HT-212-1

HTTR 設工認 第 4 回申請(R2.3.30)
に係るコメント回答(耐震性)

令和 2 年 9 月 16 日

日本原子力研究開発機構 大洗研究所

図 1 炉内構造物等に対する評価の流れの概念図

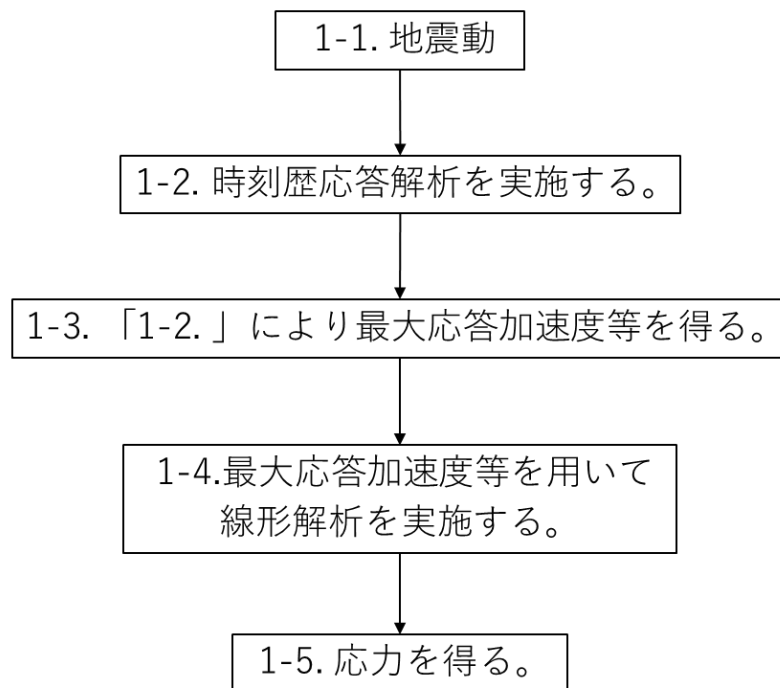
1. 応答倍率法を適用する妥当性について

1-2. 既往の設工認が時刻歴応答解析のときは、応力評価(線形手法)のみ応答倍率法を使用していること

応答倍率法を用いて評価した設備のうち、既往の設工認で時刻歴応答解析を用いて評価した設備は、圧力容器基礎ボルト、広領域中性子束検出器、炉内構造物、制御棒、制御棒駆動装置及び後備停止系駆動装置である。これらの設備に対しては、スペクトルモーダル法では評価できない積層に積まれた炉内構造物の非線形挙動を評価するために、時刻歴応答解析を実施する。評価の流れは、まず原子炉建家モデルで得られた時刻歴変位を原子炉圧力容器モデルに入力し、つぎに原子炉圧力容器モデルで得られた時刻歴変位等を炉内構造物モデルに入力する(図1参照)。

図 1 角形計算モデル

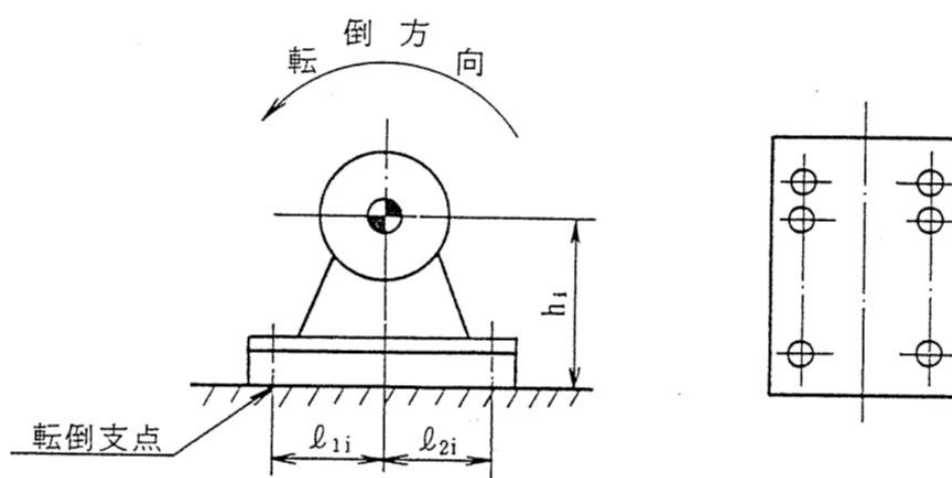
評価箇所について(ボルト及び溶接により固定している機器)

ポンプ、ユニット機器及び盤のボルト及び溶接に対する評価箇所は、JEAG4601に基づき最も厳しい評価条件となるように選定している。角形計算モデルでは、ボルトにおける引張力は、ボルトを支点とする転倒を考え、これを片側のボルトで受けるものとして計算している(図 1)。円形計算モデルでは、ボルトにおける引張力は、支点から正比例した力が作用するものとし、支点から最も離れたボルトについて計算している(図 2)。盤の溶接における評価箇所は、ボルトと同様に最も厳しい評価条件となるように選定しており、溶接における引張力は、溶接部を支点とする転倒力を考え、これを片側の溶接断面積で受けるものとして計算している。

図3 スカート支持たて置円筒形容器

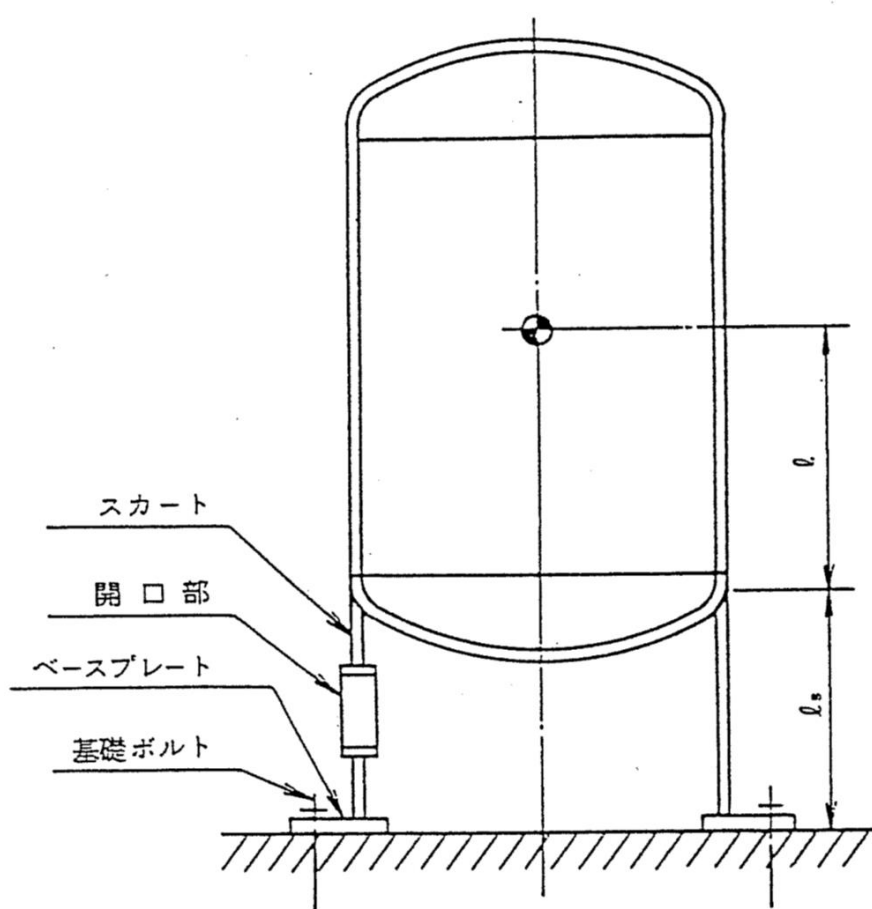
評価箇所について(容器)

容器に対する評価箇所は、JEAG4601に基づき胴、脚(スカート、ラグを含む)及びボルトとしている(図3)。各評価箇所の応力評価は、JEAG4601に基づき、定式化された評価式を用いて実施しており、評価に用いる容器の形状、寸法等は、既往の設工認から変更していない。したがって、評価箇所に変更はない。

図4 原子炉圧力容器モデル概念図(左)及び広領域中性子束検出器の概略図並びに解析モデル図(右)

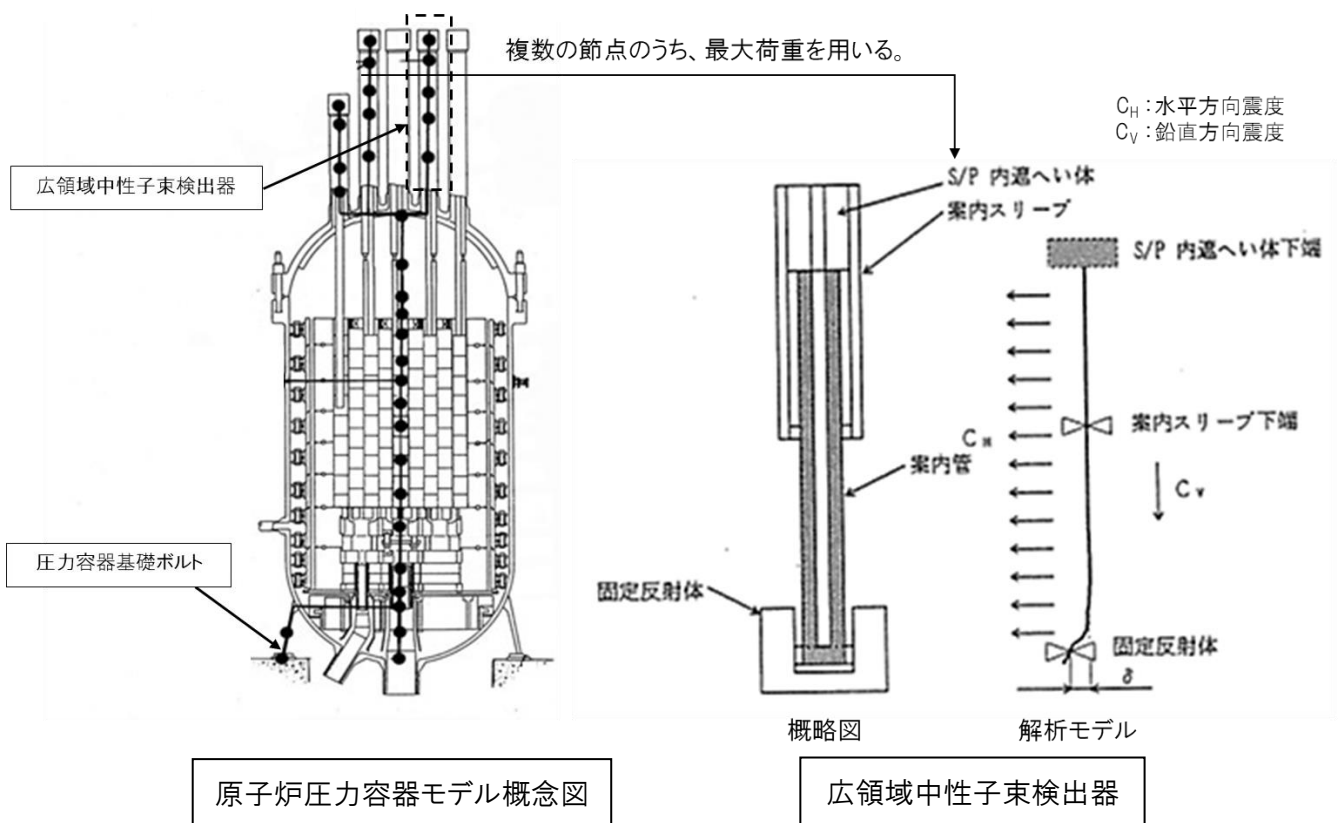
評価箇所について(圧力容器基礎ボルト及び広領域中性子束検出器)

圧力容器基礎ボルト及び広領域中性子束検出器に発生する荷重は、2次元で作成した原子炉圧力容器モデルの圧力容器基礎ボルト及び広領域中性子束検出器の節点における荷重を用いている。圧力容器基礎ボルトについては、圧力容器基礎ボルトの節点で出力された荷重及びJEAG4601を参考に定式化された評価式を用いて応力を算出している。広領域中性子束検出器については、当該節点で出力された最大荷重を入力値として、1質点梁モデルに置換して解析を行う(図4)。その後、解析で得られた荷重及び評価式により応力評価を実施している。各評価対象の形状、寸法等は既往の設工認から変更していないため、最大応力が発生する箇所は変わらない。そのため、評価箇所に変更はない。

図5 炉内構造物モデル概念図(左)及び制御棒駆動装置の概略図並びに計算モデル(右)

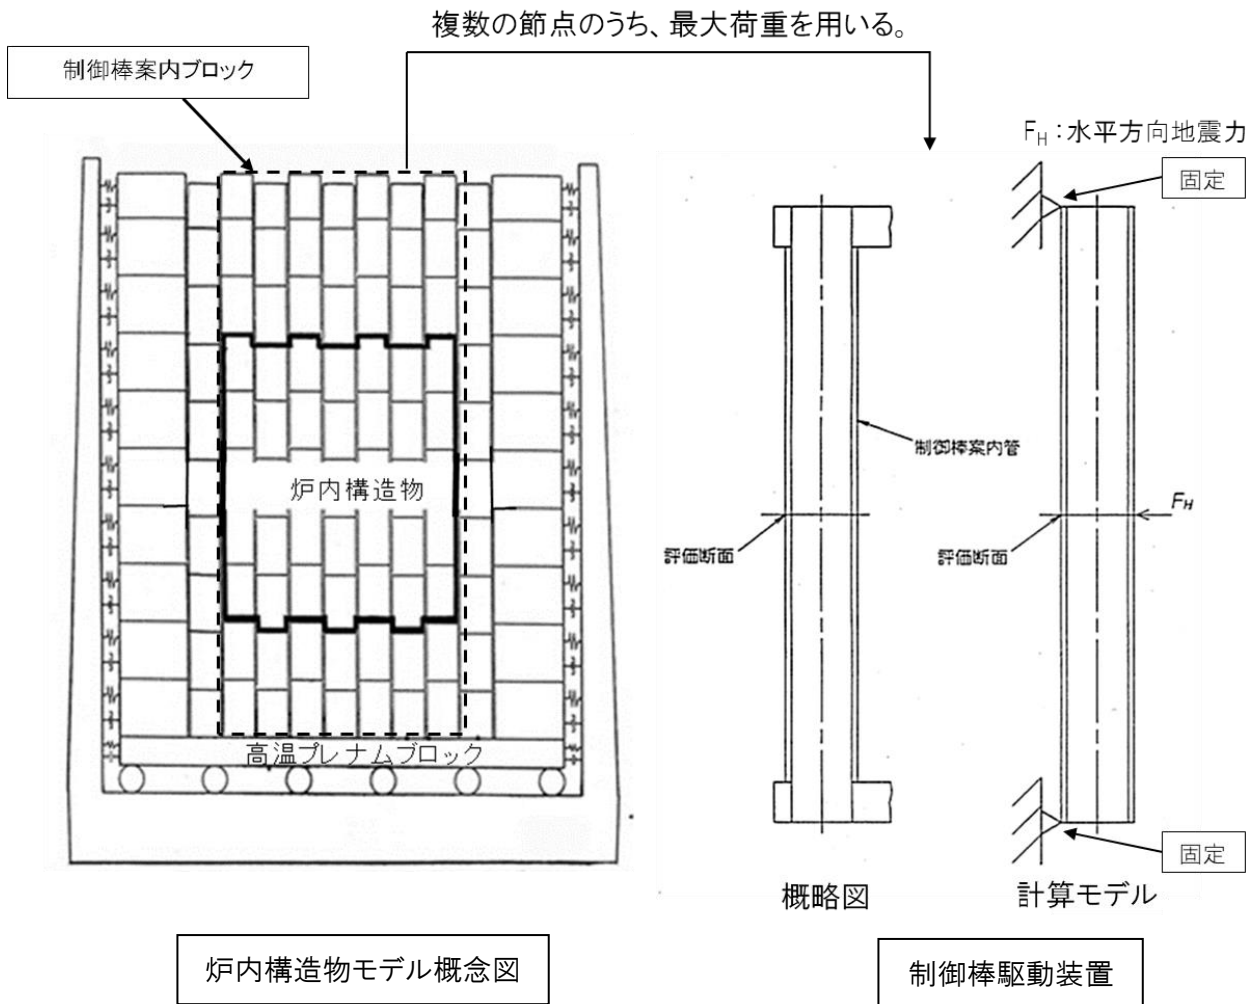
評価箇所について(制御棒駆動装置及び後備停止系駆動装置)

制御棒駆動装置及び後備停止系駆動装置は、2次元で作成した炉内構造物モデルの制御棒案内ブロック(制御棒の挿入孔がある上部遮へい体ブロックを含む)の節点における荷重を用いている。当該節点で出力された最大荷重を用いて、JEAG4601を参考に定式化された評価式により応力評価を実施している(図5)。各評価対象の形状、寸法等は既往の設工認から変更していないため、最大応力が発生する箇所は変わらない。そのため、評価箇所に変更はない。

図 6 燃料交換機の概略図(左)及び解析モデル(右)

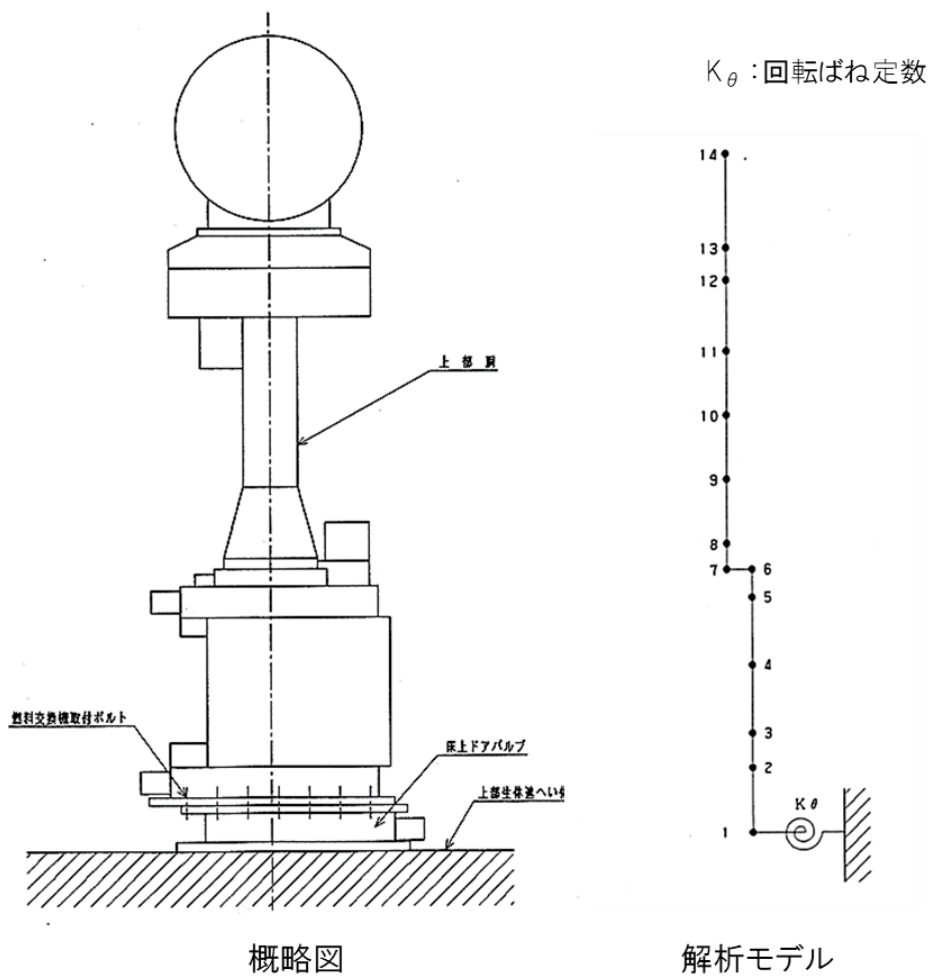
評価箇所について

出力領域中性子検出器、燃料交換機等の評価に当たって、1 質点梁モデルもしくは多質点梁モデルに置換して解析を行う(図 6)。得られた荷重を用いて JEAG4601 を参考に定式化された評価式により応力評価を実施している。各評価対象の形状、寸法等は既往の設工認から変更していないため、最大応力が発生する箇所は変わらない。そのため、評価箇所に変更はない。

図 7 制御棒案内ブロックの応力解析モデル(左)及び
レストレイントリングの応力評価断面(右)

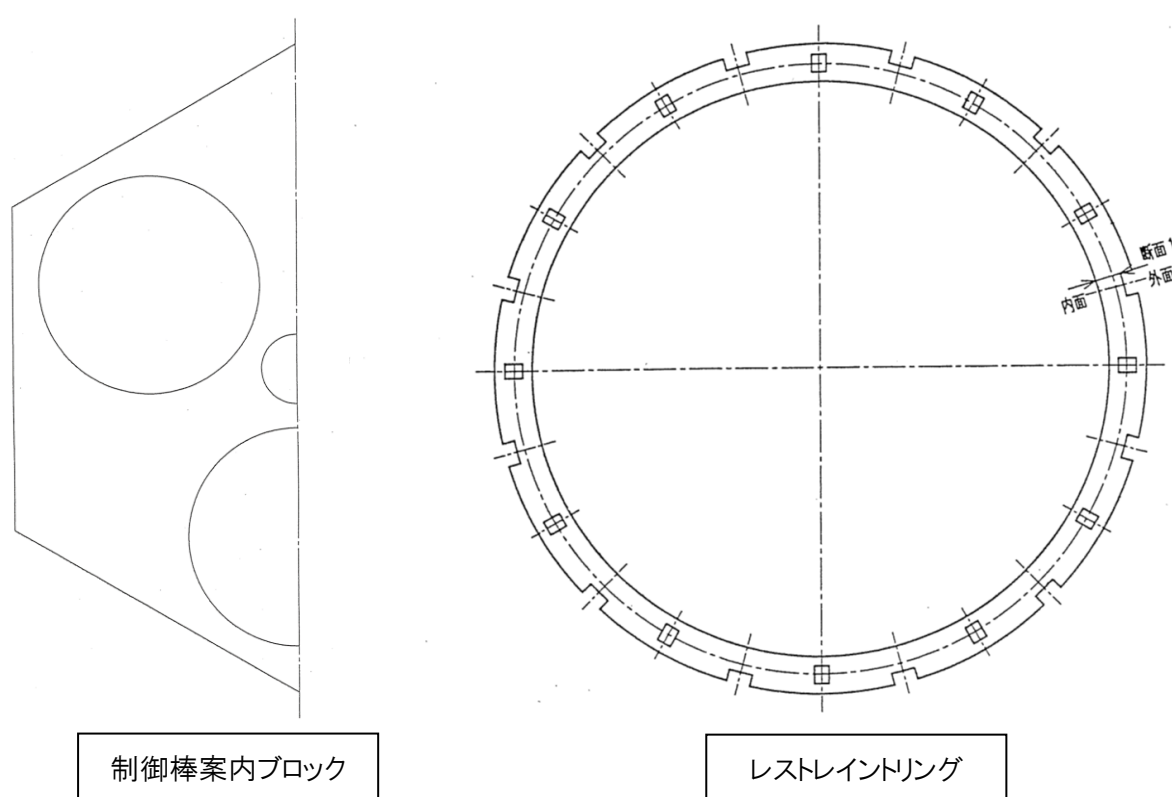
評価箇所について(炉内構造物)

既往の設工認において、炉心支持板、炉心支持格子、サポートポスト、固定反射体等の炉内構造物の応力は、原子炉圧力容器モデル及び炉内構造物モデルの時刻歴応答解析で得られた最大応答値を入力値として、線形弾性解析により求めた(図 7)。今回申請した設工認においても、各部材の最大応力は線形弾性解析により求めることから、解析入力値と発生応力値は比例関係にあるため、最大応力の発生箇所に変化はない。そのため、今回申請した設工認においても、評価箇所は変わらない。

図8 定ピッチスパン法の計算モデル(直管部)

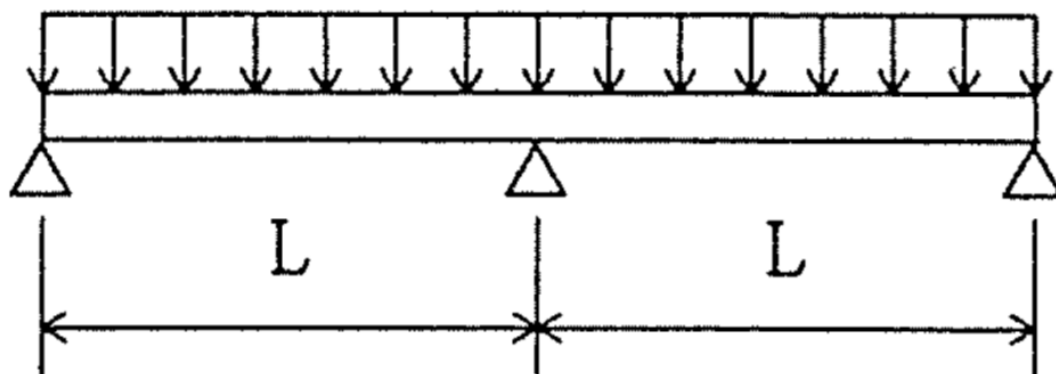
評価箇所について(配管(定ピッチスパン法))

既往の設工認において、定ピッチスパン法により応力を算出した配管は、支持スパンで3点支持した等分布荷重連続梁にモデル化した。地震力、内圧及び自重による応力は、定式化された評価式を用いて算出した(図8)。配管の支持間隔、形状、寸法等は既往の設工認から変更していないため、最大応力が発生する箇所は変わらない。そのため、評価箇所に変更はない。

図 2 排気筒の構造図

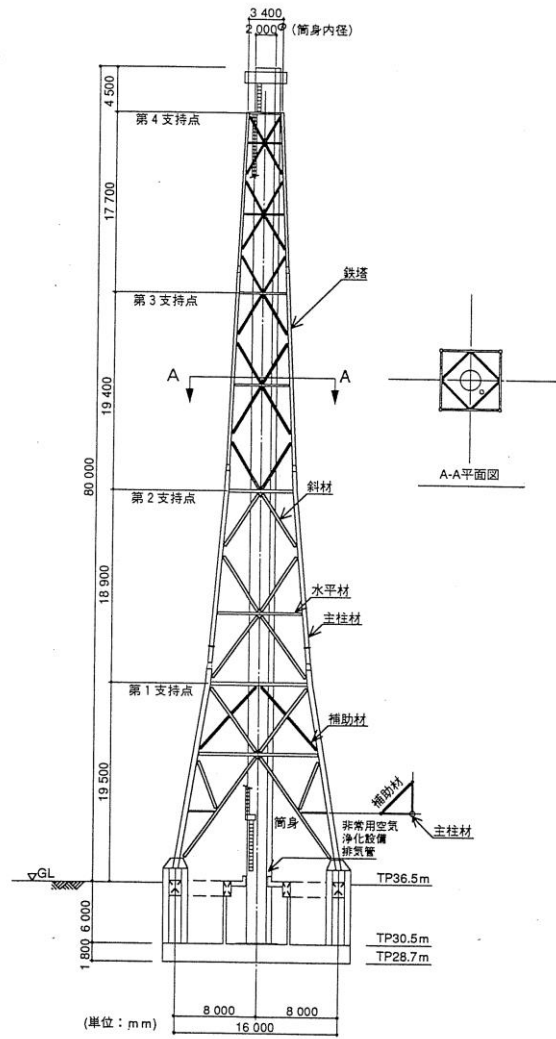
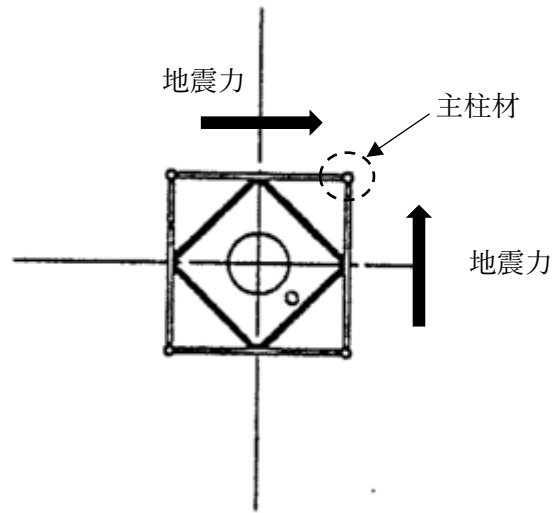
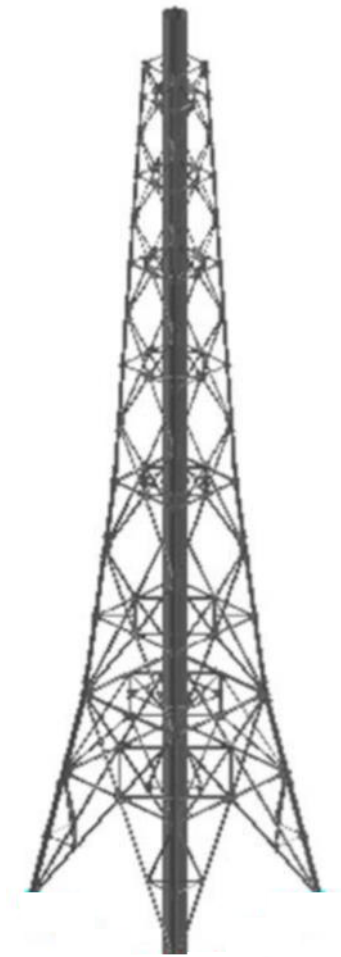
(1)から(3)の観点から、表 1 に示す検討結果の理由のとおり、水平 2 方向の地震力による影響の確認が必要となる部位として排気筒(図 2)及び天井クレーン(図 3)を抽出した。

排気筒(鉄骨架構)は従来設計において、B クラスとして 1.5Ci の斜め 45 度入力を考えた設計を行っており、水平 2 方向の影響を考慮して許容値を満足することを確認している。一方、波及的影響評価では、耐震重要施設の安全機能を損なわないことを確認することを目的として評価するため、斜め 45 度方向に耐震重要施設はないことから、0 度(NS)方向入力の耐震性評価を実施している。排気筒の基準地震動に対する評価結果は添付書類 1-5-5 に示している。なお、排気筒が原子炉建家に衝突しても耐震重要施設に影響を与えないことを確認している⁽¹⁾。

図5 原子炉水平方向ギャップ説明図

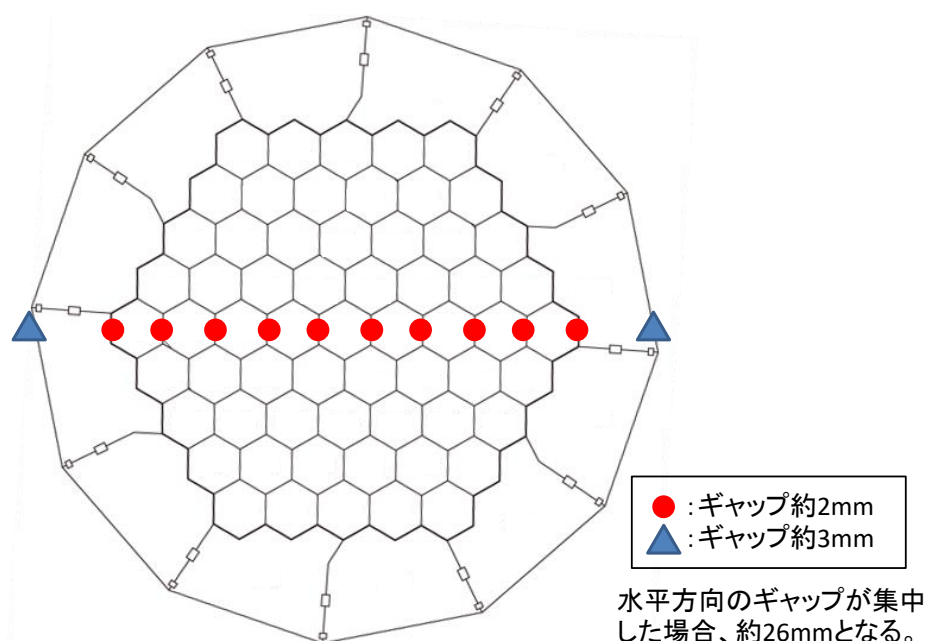
ここで水平方向の変位量が最大約26mmとしている根拠は次のとおりである。燃料体、制御棒案内ブロック及び可動反射体ブロックの各ブロックの周辺(図5中●で示す)には約2mmのギャップがある。また固定反射体ブロックの外側(図5中▲で示す)には、レストレイントリングとの間に約3mmのギャップがある。炉心部には水平方向に2mmのギャップが10か所と3mmのギャップが2か所あることになるため、これらのギャップを一か所に集中させた場合、最大で約26mmの空隙が生じることとなる。

図2 想定される制御棒案内ブロック最大変位

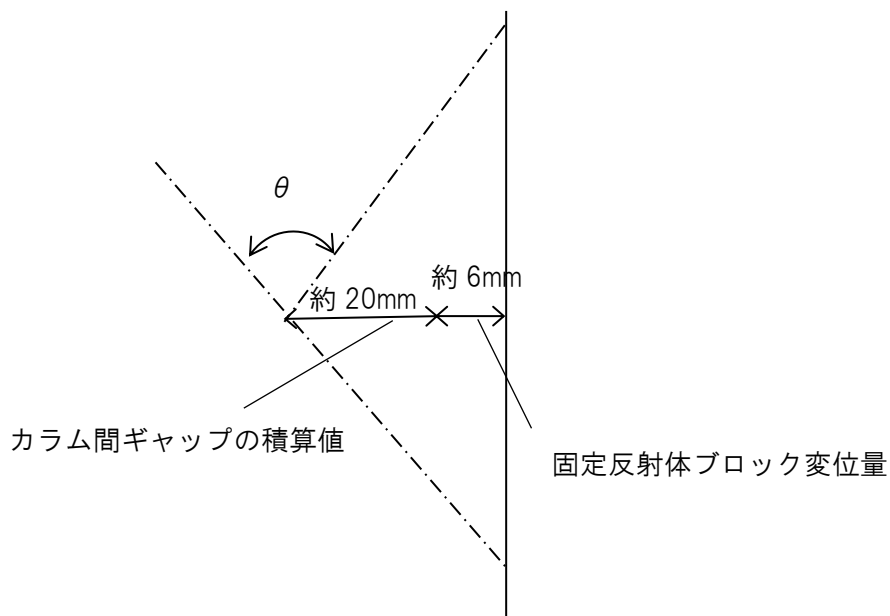
屈曲角が物理的に最大となる条件は、拘束バンドが破損し、固定反射体ブロックが最大変位した値に各カラム間ギャップの積算値を加えた時(約 26 mm)である。(図 2)

一方、拘束バンドが破損し、固定反射体ブロックが最大変位した値に各カラム間ギャップの積算値を加えた変位量が約 26 mmの時の傾斜角は約 0.046(rad)である。また、制御棒は 1 本の連結棒に制御棒要素が連結されており、挿入を妨げないよう可撓性を持たせた構造となっている。(図 4、5 参照)

以上のことから、傾斜角約 0.046(rad)は静的試験結果の最大挿入角 0.0877(rad)を下回るため制御棒の挿入性は確保される。

図 3 制御棒要素の限界挿入孔傾斜角

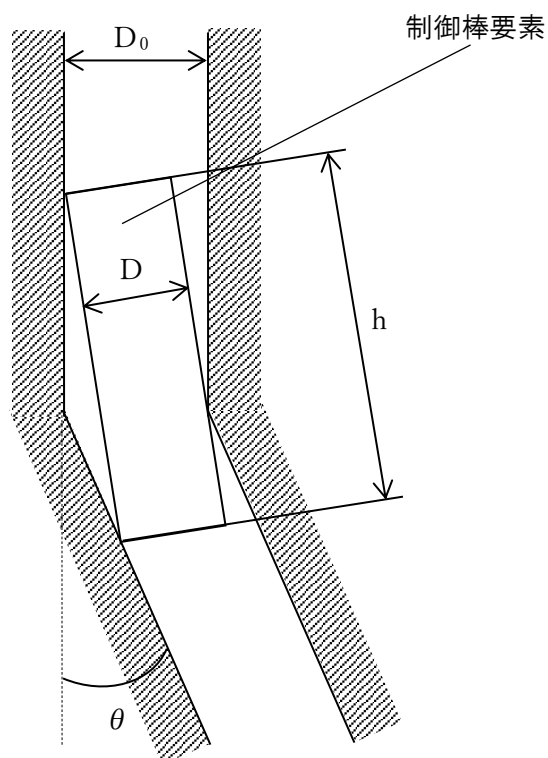
図 3 に幾何学的に制御棒が挿入される限界挿入角(=0.131rad)を示す。また、静的挿入性試験では、最大挿入傾斜角 0.0877(rad)において、制御棒が挿入されたことを確認している。
